PROVINCIA DI SAVONA

Oggetto: COMUNE di VADO LIGURE – Sistemazione idraulica del Rio Sant'Elena per il tratto interessato dal Sovrappasso stradale escluso il tratto sottostante la SS1 Aurelia, ai fini del procedimento di cui al D.P.R. 383/1994 e per l'apposizione del vincolo preordinato all'esproprio e della dichiarazione di pubblica utilità, ai sensi del D.P.R. 327/2001. Rif. Progetto 782. Conferenza di Servizi (CdS)

Oggetto: Progetto 782 – Sistemazione idraulica del Rio Sant'Elena per il tratto interessato dal sovrappasso stradale escluso il tratto sottostante la SS1 Aurelia, Comune di Vado Ligure. Ente Proponente: Autorità di Sistema Portuale del Mar Ligure Occidentale. Parere.

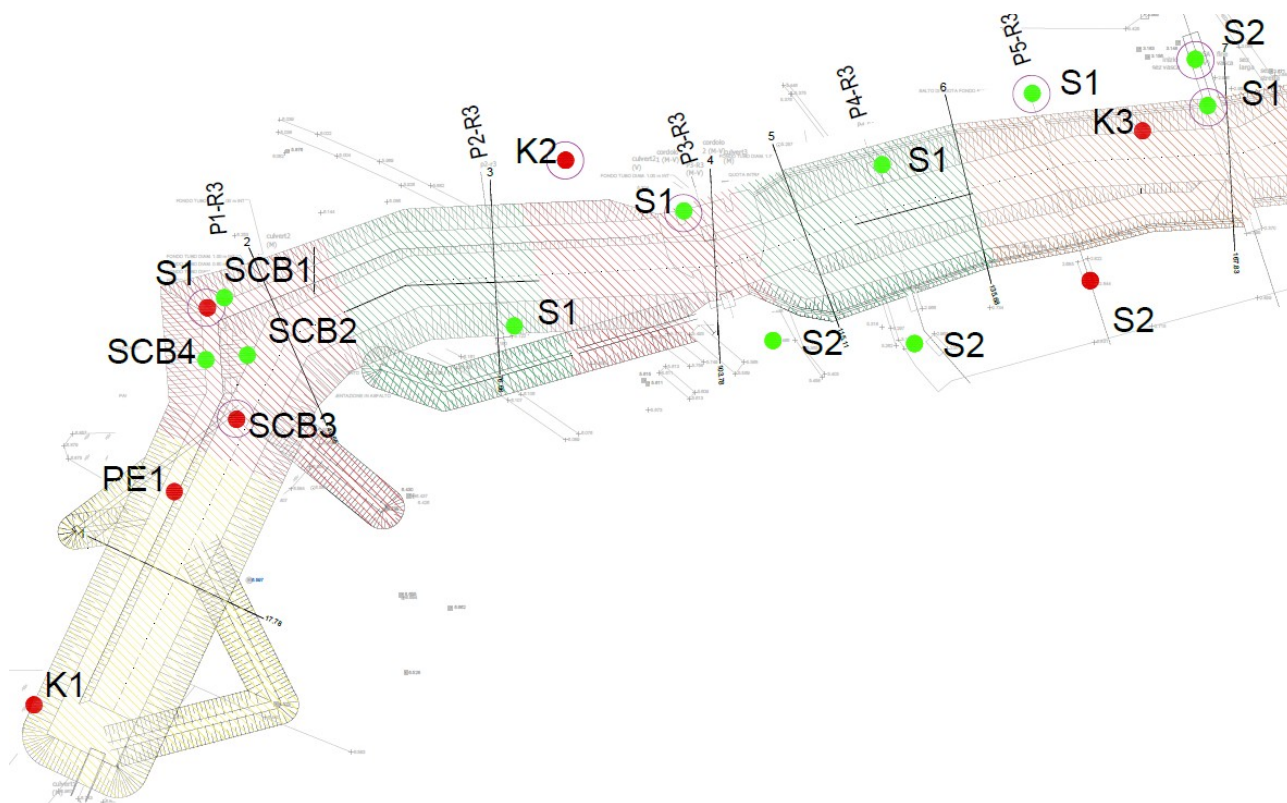
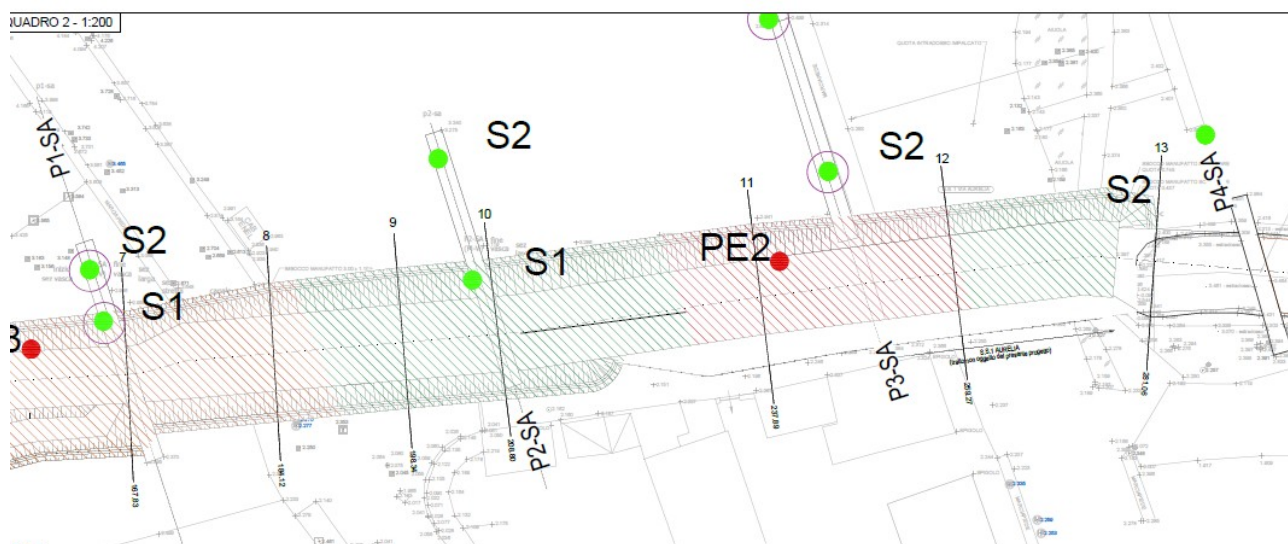
- Al paragrafo 4.1.1 "Indirizzi per la gestione dei materiali scavati" i progettisti affermano che per i terreni a cavallo delle pile P5-R3 e P3-SA è previsto il riutilizzo ad esclusione dello strato 0÷1 m. dal p.c. In realtà il materiale di riporto prelevato in S1 P5-R3 (1,1÷2,3 m p.c.) è risultato non conforme al test di cessione per piombo, nichel e cromo, mentre nel terreno prelevato in S2 P5÷R3 (2,5÷3,1 m p.c.) è stato registrato il superamento della CSC per lo zinco. Sui materiali di riporto prelevati in S1 P3-SA (1,0÷1,8 m p.c. e 1,8÷2,3 m p.c.) e in S2 P3-SA (1,0÷2,2 m p.c.) sono state rilevate non conformità al test di cessione rispettivamente per piombo e nichel. Pertanto la gestione di questi materiali dovrà essere valutata sulla base della caratterizzazione in cumulo.
